## Odpowiedzi na zapytania oraz zmiana treści SIWZ

Dotyczy postępowania o udzielenie zamówienia publicznego w trybie przetargu nieograniczonego na **zakup wraz z dostawą instalacyjnego projektora multimedialnego dla Zespołu Szkół Nr 12 przy ul. Sławinkowskiej 50 w Lublinie.**

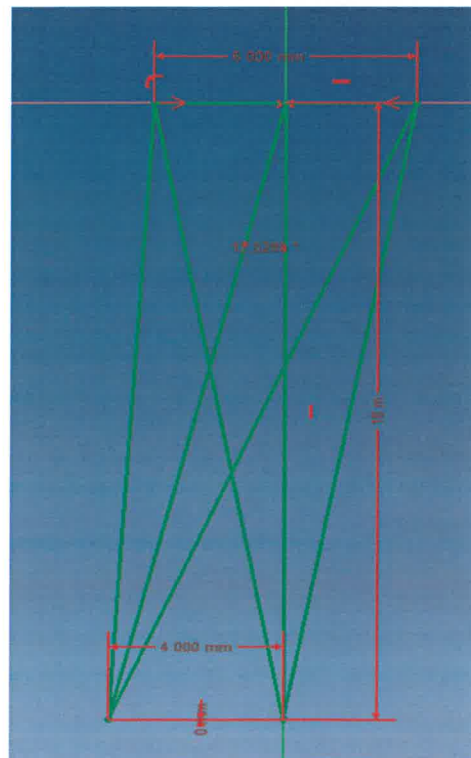
3) W szczegółowym opisie przedmiotu zamówienia, w punkcie 5, Zamawiający jako warunek konieczny zapisał: „ Obiektyw umożliwiający poprawne wyświetlanie obrazu z odległości 18m przy przesuniętych względem siebie osiach ekranu i obiektywu o 4m (lub więcej) zarówno w pionie jak i poziomie jednocześnie”. Według posiadanej przez nas wiedzy, urządzenie tylko jednego producenta jest w stanie spełnić ww. wymogi, co w świetle zapisów ustawy Prawo Zamówień Publicznych (Dz. U. z 2013 r. poz. 907,984, 1047 i 1473, z 2014 r. poz. 423, 768, 811,915,1146 i 1232 oraz z 2015 r. poz. 349) stanowi ograniczenie konkurencji zgodnie z art. 7 ust 1 ustawy PZP (wyrok KIO z dnia 27 września 2012 r. Sygn. akt: KIO/KD 80/12). W związku z powyższym wnoszę o wykreślenie powyższego zapisu z SIWZ. Proszę również o wskazanie, o ile istnieją, dwóch potencjalnych producentów sprzętu spełniających zapisy SIWZ.

Zamawiający utrzymuje w mocy zapisy Szczegółowego Opisu Przedmiotu Zamówienia.

Wymaganie możliwości wyświetlania obrazu o wymiarze podstawy 6m z projektora oddalonego od ekranu o 18m i przy przesunięciu osi projektora (obiektywu) względem osi ekranu o 4m w pionie i poziomie z prostych geometrycznych zależności oznacza, że odchylenie osi przesuniętego w ten sposób projektora od osi projektora ustawionego dokładnie na wprost ekranu wynosi dokładnie  $12,5288^\circ$ . Takie przesunięcie oczywiście spowoduje powstanie zniekształceń trapezowych ekranu. Jednak każdy projektor posiada funkcję regulacji zniekształceń tego typu (*keystone*) przewidzianych właśnie na okoliczność „niecentralnego” ustawienia projektora względem ekranu. Dostępne na rynku projektory charakteryzują się zakresem regulacji tego parametru  $\pm 30-40^\circ$  zarówno w pionie jak i poziomie. I są to typowe wielkości, a niektóre z dostępnych urządzeń posiadają większe zakresy regulacji. Ponadto projektory dostępne na rynku posiadają dodatkową funkcję przewidzianą na wypadek niecentralnego umieszczenia projektora. Funkcją tą jest tzw. „*len shift*” czyli mechaniczna regulacja położenia soczewek w obiektywie. Tutaj zazwyczaj parametr ten jest podawany jako względne przesunięcie osi obiektywu względem ekranu, czyli np. 0,5V będzie oznaczało, że jest możliwe przesunięcie w poziomie o 0,5 długości podstawy ekranu, co dla ekranu w podstawie 6m daje możliwe przesunięcie do 3m. Typowe wartości parametru *len shift* zawierają się w granicach 0,1-0,5. Dostosowanie obrazu do postawionych wymagań możliwe jest poprzez użycie funkcji *keystone* i *len shift* zarówno łącznie jak i osobno.

Parametry takie spełnia np.: projektor NEC PX803UL z obiektywem NEC NP19ZL oraz SONY VPL-FHZ700L z obiektywem SONY VPLL-Z4019.
